PRONUNCIAMIENTO N° 275-2023/OSCE-DGR

Entidad: Gobierno Regional de Puno - Programa de Apoyo al Desarrollo Rural Andino - Pradera I

Referencia: Licitación Pública N° 1-2023-GRP/PRADERA/CS-1 convocada para la “Adquisición de molino martillos picadora de atracción por tractor agrícola según especificaciones técnicas para el proyecto mejoramiento de la transferencia tecnológica en la producción y valor agregado de la cadena productiva de vacunos carne en la región Puno 9 provincias del departamento de Puno”

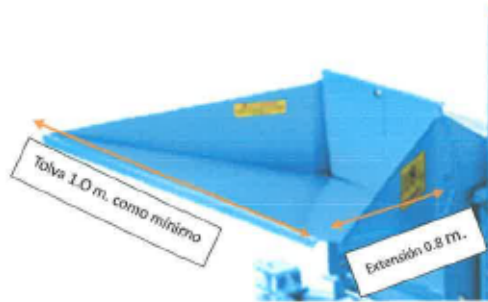
“CUESTIONAMIENTO A LA ABSOLUCIÓN OBSERVACIÓN N° 14

El comité de Selección NO ACOGE LA OBSERVACIÓN de nuestra representada, indicando que el área usuaria es responsable de formular las especificaciones técnicas, pero en el mercado local existen empresas que imitan adulterando modelos similares al MOLINO DE MARTILLOS/PICADORA ATRACCIÓN POR TRACTOR AGRÍCOLA, por ende es de importancia que se debe solicitar en las bases integradas la certificación de patente y patente del diseño de la marca con el fin de ofertar un producto de calidad y no se incurra en un perjuicio económico al estado” (El subrayado y resaltado es nuestro).

“CUESTIONAMIENTO A LA ABSOLUCIÓN OBSERVACIÓN N° 15

representada, indicando que el área usuaria es responsable de formular las especificaciones técnicas, sin embargo, no motivan a responder el instrumento de medición que utilizarán y este instrumento cuente con certificación de calibración ni mucho menos indican el organismo que certifica dicho instrumento para examinar dimensiones del ciclón” (El subrayado y resaltado es nuestro).

Consulta u observación N° 14	Análisis respecto de la consulta u observación:
“Respecto a las DIMENSIONES DE LA CÁMARA DE MOLIENDA, <u>se observa por qué solicita una sola medida, solo ancho, por ende se solicita que se debe considerar mayor detalle y más características</u> . Además esta es la parte más importante del molino de martillo donde se realiza propiamente dicha la molienda y mucho dependen del diseño y material a utilizar al fabricar <u>por ende se debe solicitar la certificación de patente y patente del diseño de la marca</u> . Para garantizar la calidad y rendimiento, por ende, evitar	“El área usuaria se pronuncia y dice: “ <u>sabemos que es importante esa parte del molino como también se solicita con 90 martillos la medida de longitud se solicita mínimo 0.6 m. no se acoge a la observación</u> ”. Conforme lo establece el artículo 16 de la Ley de Contrataciones del Estado, el área usuaria requiere los bienes, así mismo siendo responsable de formular las especificaciones técnicas; es así que, el comité de selección de acuerdo a lo absuelto por el área usuaria No acoge la observación” (El subrayado y resaltado es nuestro).

La unidad es por metros. La medida que se solicita es desde la boca de salida de forrajes hasta la cima del ciclón como se aprecia en la figura, también recalcar que las medidas solicitadas son como mínimos, se pide la medida para que el forraje acumulado en el ciclón no se atore además la salida de forraje es con una velocidad muy fuerte (...).”.

La unidad es por metros. La medida que se solicita es desde la boca de salida de forrajes hasta la cima del ciclón como se aprecia en la figura, también recalcar que las medidas solicitadas son como mínimos, se pide la medida para que el forraje acumulado en el ciclón no se atore además la salida de forraje es con una velocidad muy fuerte (...).”.
